NOTE DE POSITIONNEMENT – ENQUETE PUBLIQUE

Le projet de centrale électrique du Larivot

Figure 3 Carte des hauteurs d'eau pour l'événement maritime de période de retour centennale (source étude d'impact)

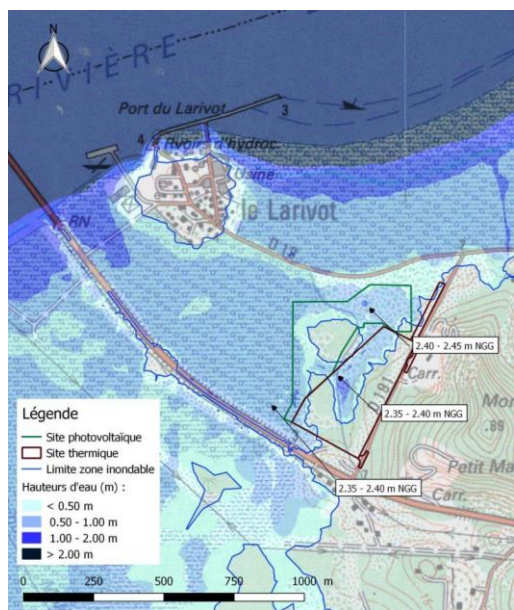
Tolérer la construction d'un site SEVESO en zone inondable de bord de mer paraît inimaginable lorsque les expériences passées nous montrent des conséquences irréparables engendrées par des inondations et submersion marine sur des installations à risque. Comment garantir toute sécurité alors que depuis longtemps, la communauté scientifique s'accorde pour dire que **la montée des eaux** est une des conséquences majeures du changement climatique ? La Guyane n'en est pas exemptée.

Le choix dans l'implantation de ce projet fait fi des connaissances les plus récentes sur l'aléa et le risque d'inondation²³ et préfère procéder à la modification de documents de protection des personnes et des biens au lieu d'implanter ce projet sur une zone adaptée.

Pour construire en zone inondable, en bon sens, il faut pouvoir justifier de certains critères²⁴. Le maître d'ouvrage doit par exemple **démontrer l'absence de solution alternative dans l'île de Cayenne** ce qui n'est pas avéré lorsque l'on observe **l'espace disponible sur Dégrad-des-Cannes**. En outre, EDF-PEI devra mettre en place des **mesures de compensation hydraulique sur des zones urbanisées existantes**²⁵, ce qui n'est pas précisé dans le dossier.
